H4-CA-243-R02

浜岡原子力発電所
基準津波の策定のうち
プレート間地震の津波評価について
(コメント回答)

2022年10月25日

基準断層モデル2-3 水位下降側

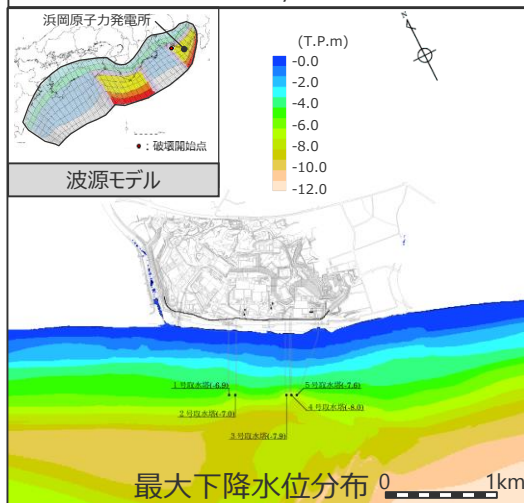
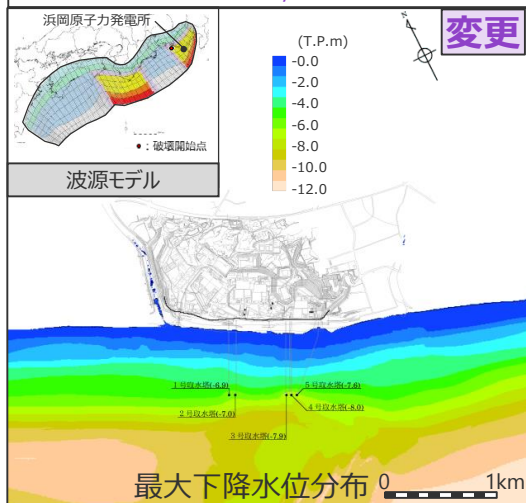
No.2コメント回答に伴う変更 (水位下降側の詳細パラメータスタディの実施方法)

・水位下降側のパラメータスタディでは、ライズタイムの影響と破壊伝播速度・破壊開始点の影響が同程度であること等を踏まえてより網羅的な検討を行うこととした。

検討波源モデルA 大すべり域の数：東海地域2箇所
大すべり域の位置：敷地に近い大すべり域を東へ30km移動・大すべり域間の距離120km、ライズタイム 90s、破壊伝播速度 1.0km/s、破壊開始点 P1

最大下降水位(T.P. m)(水位低下時間)	
3号取水塔	4号取水塔
海底面 (13.6min)	海底面 (13.5min)

日本海溝の津波評価手法モデルとの比較

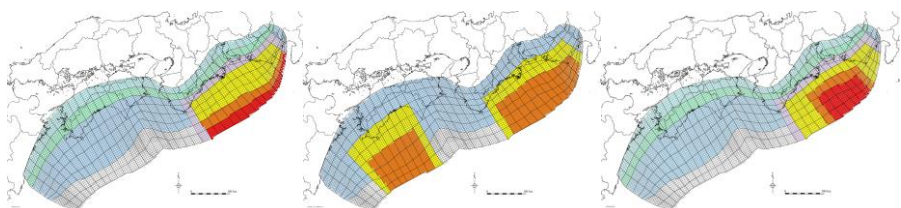
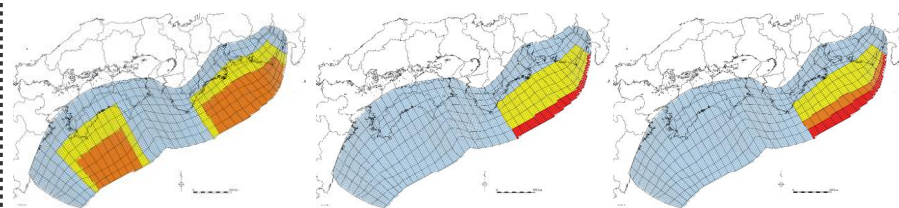
- 日本海溝の手法を用いたモデルとの比較において、検討波源モデルCの妥当性について更に説明を加えること。

- 日本海溝の手法を用いたモデルとのすべり量分布、地殻変動量分布の比較において、検討波源モデルCの妥当性に関する説明等を加えた。

- 検討波源モデルのすべり量分布の設定方法など、波源設定の妥当性確認として、日本海溝で検討されたMw9クラスの津波評価手法を用いて設定した「日本海溝の津波評価手法モデル①～③」のすべり量分布、地殻変動量分布との比較を行った。
- ここで、日本海溝の津波評価手法モデル①～③は、日本海溝において検討されたMw9クラスの津波評価手法およびパラメータを用いて設定した。なお、検討対象領域が日本海溝ではなく南海トラフとなることを踏まえ、波源域に関連するパラメータ（断層面積、剛性率等）には、南海トラフの知見を反映した。

No.2コメント回答（水位下降側の詳細パラメータスタディの実施方法） 水位下降側：取水塔への影響が大きいモデルの分析

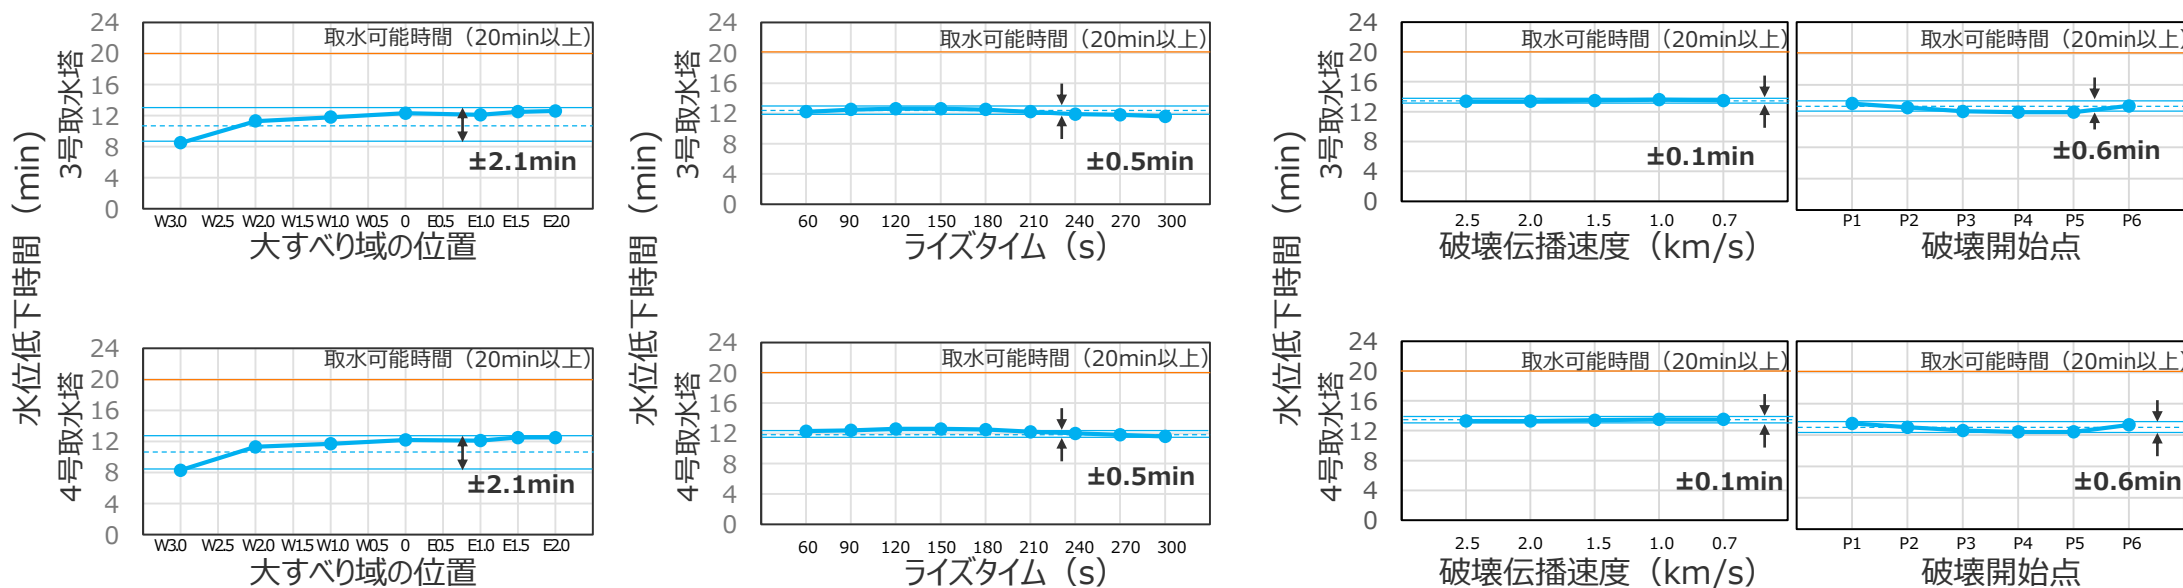
詳細パラメータスタディ	
項目	考察
破壊伝播速度 破壊開始点	○ 破壊伝播速度・破壊開始点の変化による変動幅は、ライズタイムの変化による変動幅と同程度。

分析に関する変更点 津波高等の最大値に関する傾向を分析できるよう、破壊伝播速度・破壊開始点ごとの津波高等の数値を各パラメータスタディ結果の平均値ではなく最大値での整理に変更した。

No.2コメント回答（水位下降側の詳細パラメータスタディの実施方法） 水位上昇側：取水槽への影響が大きい基準断層モデルの分析

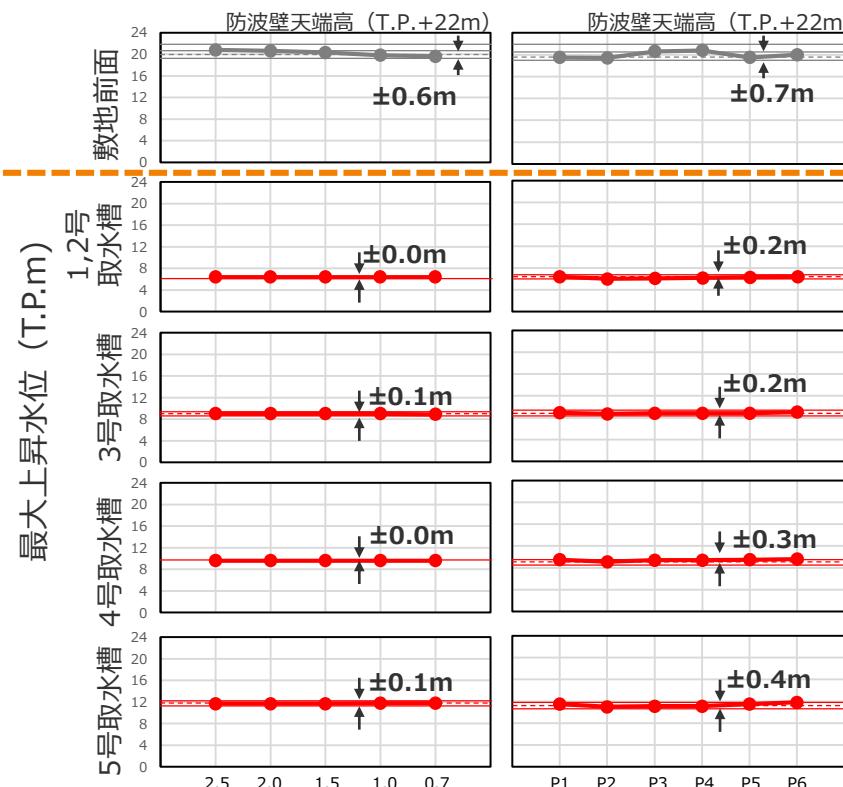
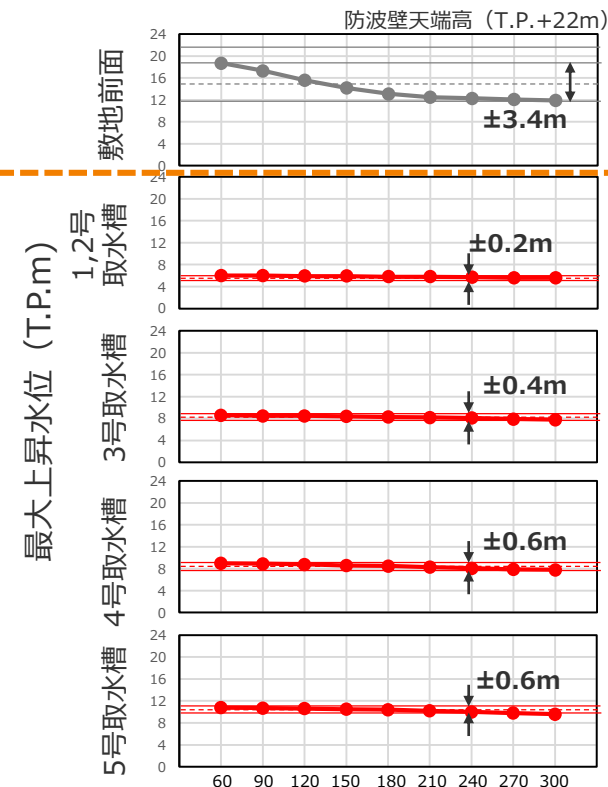
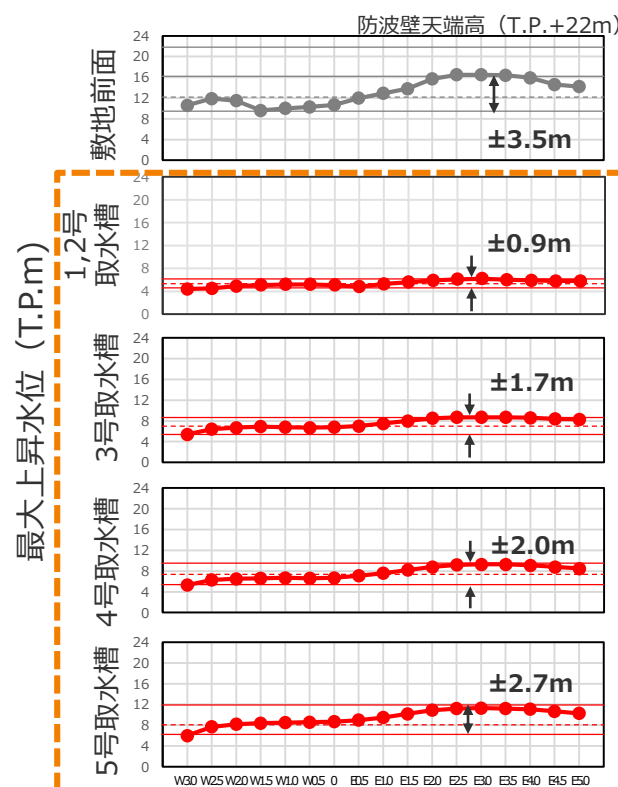
詳細パラメータスタディ	
項目	考察
破壊伝播速度	○ 破壊伝播速度・破壊開始点の変化による変動幅は、ライズタイムの変化による変動幅と同程度。
破壊開始点

分析に関する変更点 津波高等の最大値に関する傾向を分析できるよう、破壊伝播速度・破壊開始点ごとの津波高等の数値を各パラメータスタディ結果の平均値ではなく最大値での整理に変更した。

水位低下側：取水塔の詳細パラメータスタディ結果

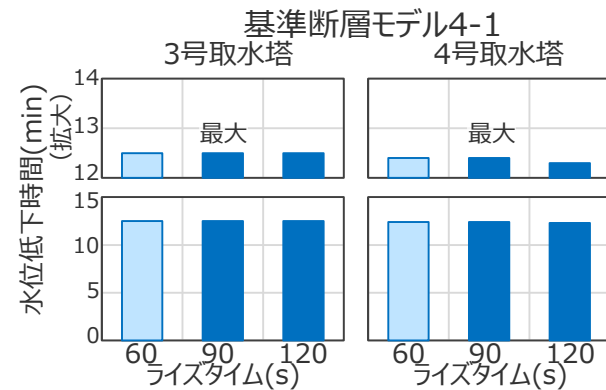
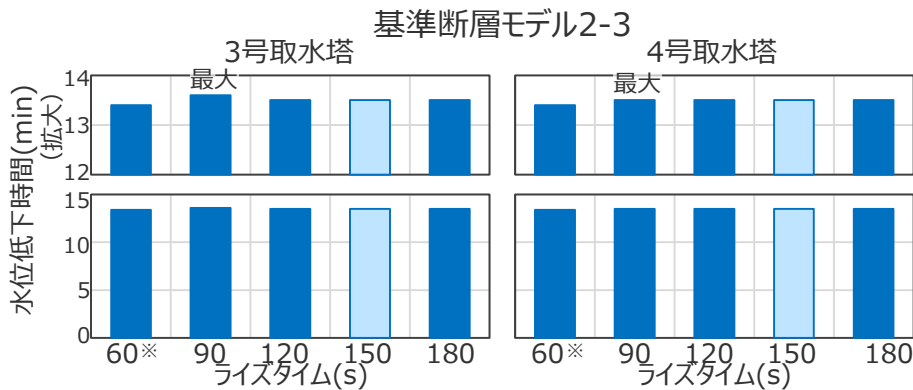
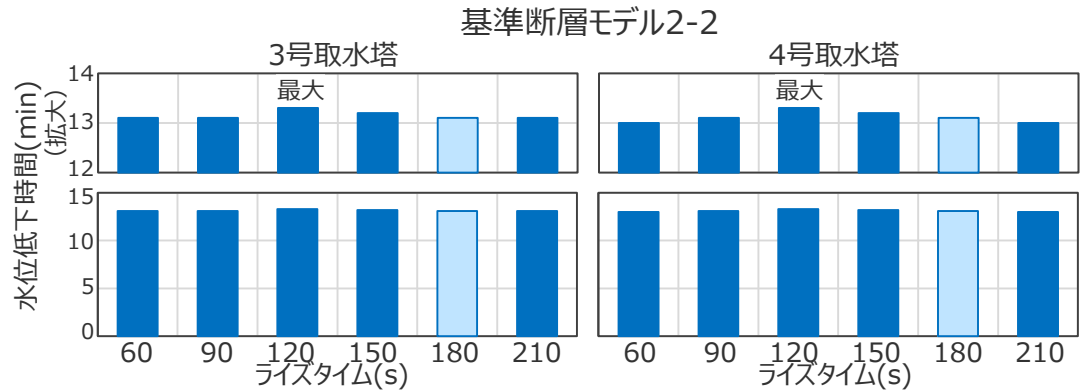
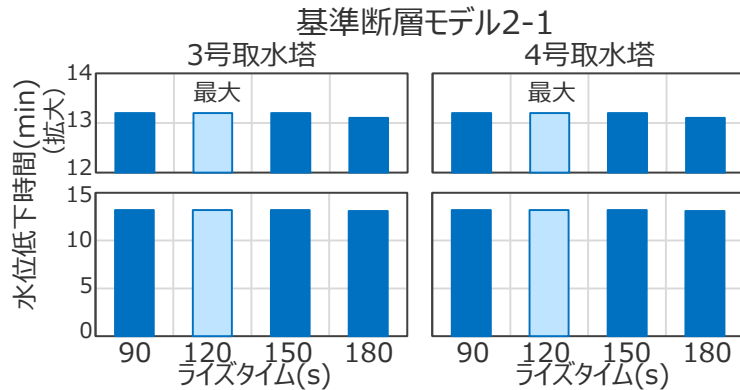
- 水位下降側のライズタイムのパラメータスタディにおいて影響の大きい複数のケースについて、更に破壊伝播速度および破壊開始点のパラメータスタディを実施した結果は以下のとおり。
- より網羅的に検討した結果、一部の基準断層モデルにおいて選定されるケースが変更となったが、ライズタイムの違いによって、破壊伝播速度・破壊開始点のパラメータスタディ結果は大きく変わらないことを確認した。

ライズタイム(s)	90	120	150	180
破壊開始点・破壊伝播速度のパラメータスタディによる水位低下時間の最大値 (min)	13.2 (13.17)	13.2 (13.20)	13.2 (13.19)	13.1

検討方針

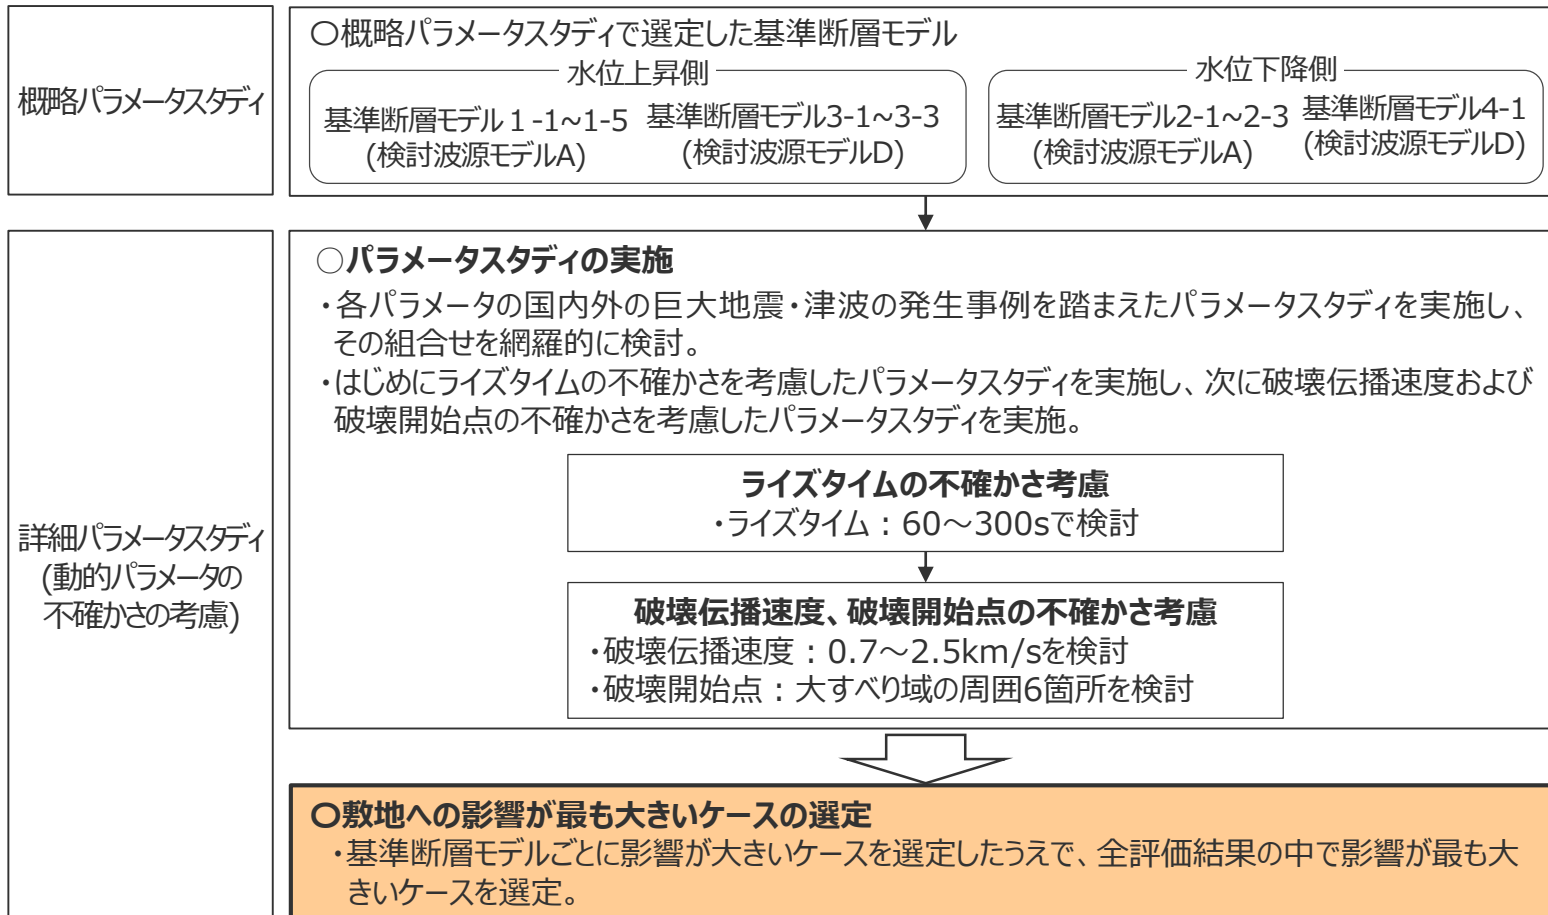
- 詳細パラメータスタディにおいて、敷地への影響が最も大きいケースの選定に関する方針、プロセス、根拠を十分説明すること。

- 影響が最も大きいケースの選定に関する方針、プロセス、根拠を整理して記載するとともに、より適切で説明性の高い選定方法となるよう、選定に関するプロセスの変更・追加を行った。
